Dictamen Discrepancia N°17-2023

Área Típica N°11

Discrepancia presentada por Cooperativa Regional Eléctrica Llanquihue Limitada, respecto del Informe Técnico para el Cálculo de las Componentes del Valor Agregado de Distribución, cuatrienio noviembre 2020- noviembre 2024

Santiago, 25 de abril de 2023

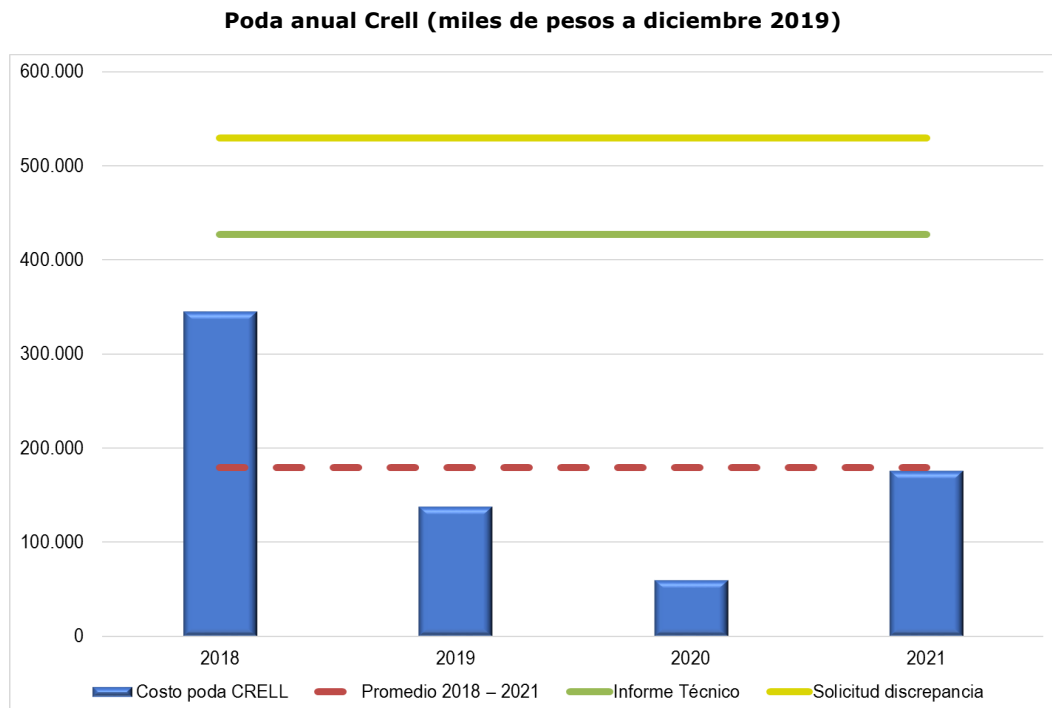
Para la CNE, el factor de frondosidad rural reconoce que la cantidad de árboles por kilómetro de red es menor en la zona rural que en la zona urbana, para un mismo nivel de frondosidad, factor que sólo se aplica a los niveles de frondosidad 3, 4 y 5.

Según la CNE, la empresa discrepante incurriría en un error al “concluir que en el ATD11 no se cumpliría que la cantidad de árboles por kilómetro de red en la zona rural es menor en un 50% que en la zona urbana, que consiste en comparar la vegetación de zonas que no tienen el mismo nivel de frondosidad”.

La CNE señala que, al comparar zonas con distintos niveles de frondosidad, como es comparar los centros urbanos de Puerto Montt y Puerto Varas con la zona rural por donde pasa el trazado de la red por la zona urbana, muy probablemente se está comparando un nivel de frondosidad 1 o 2 con uno 4 o 5.
